关于西安工程大学临潼校区教学楼、图书馆及食堂消防设施更新改造工程的答疑回复

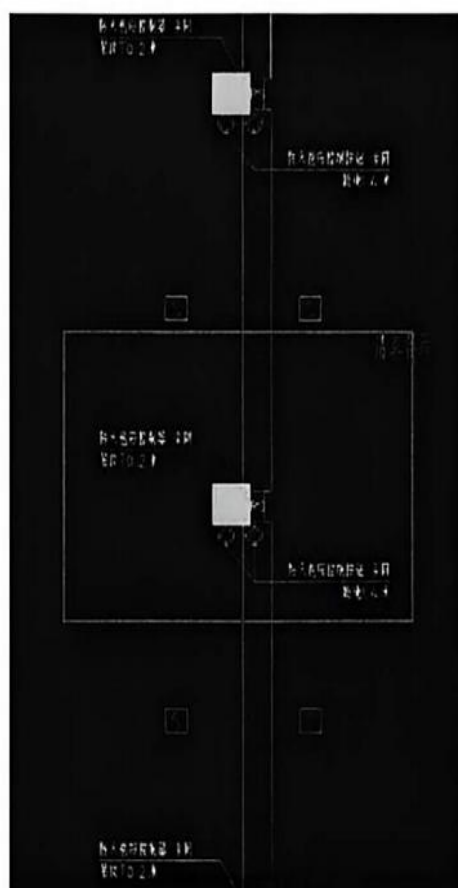
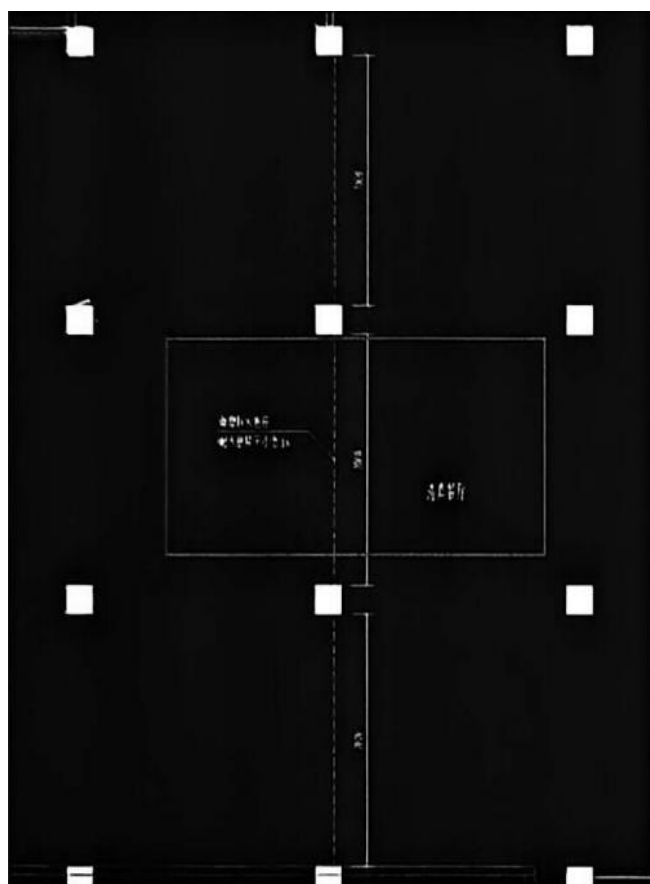
(1) 校医院-消防电工程，清单第一项火灾报警桥架，规格 50*25，图纸无此项，请明确位置，桥架材质？

答：以工程量清单为准，施工阶段可根据现场实际情况予以调整并据实结算。

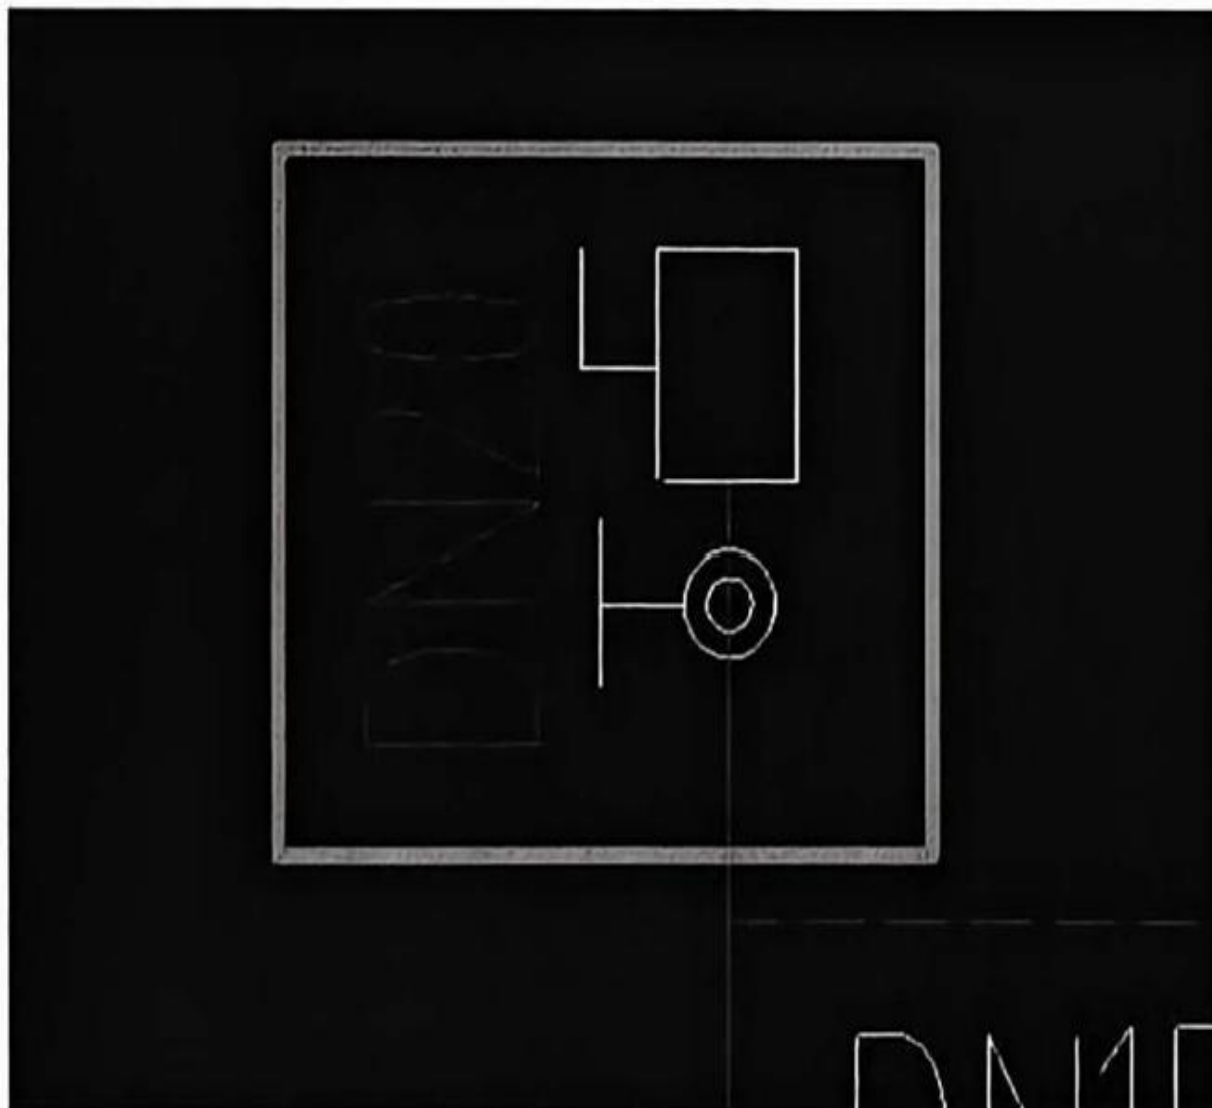
问题 15：图书馆给排水图纸中喷淋系统自动排气阀规格型号为 DN20，数量 6 个，工程量清单中自动排气阀规格为 150,数量为 4 个，请明确？

答：以工程量清单为准，工程量清单为暂定量，具体规格施工阶段可根据实际情况予以调整并据实结算。

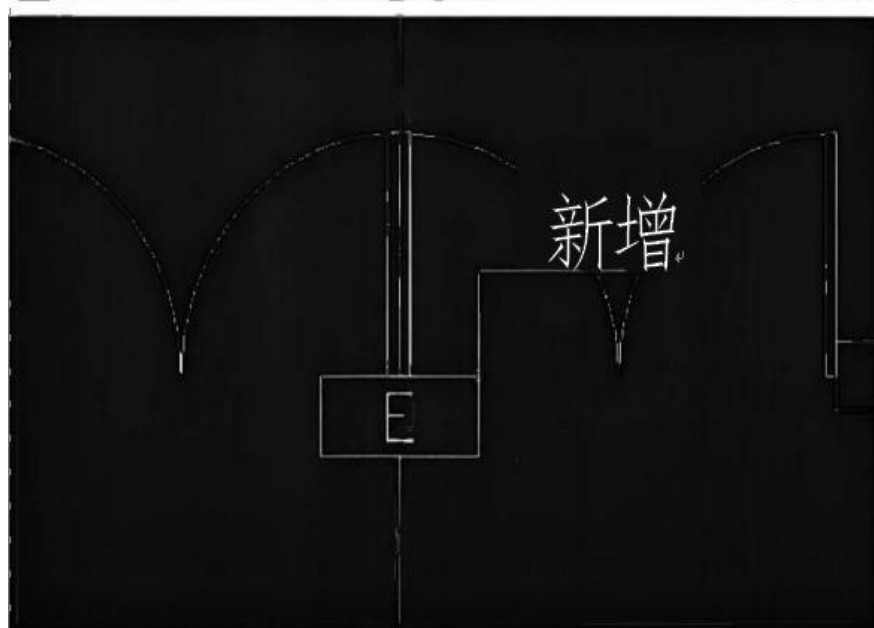
问题 16：综合楼电气图纸中应急照明系统及疏散照明系统本次部分灯具做调整，原设计系统不变，现新增部分灯具为智能应急照明系统，额定工作电压不大于 DC36V. 原设计系统应急照明是否为 DC36V，其中新增部分还有疏散指示标志灯，工程量清单无此项，请明确？

答：清单中的消防应急标志灯具-安全出口就是新增部分的疏散指示标志灯。
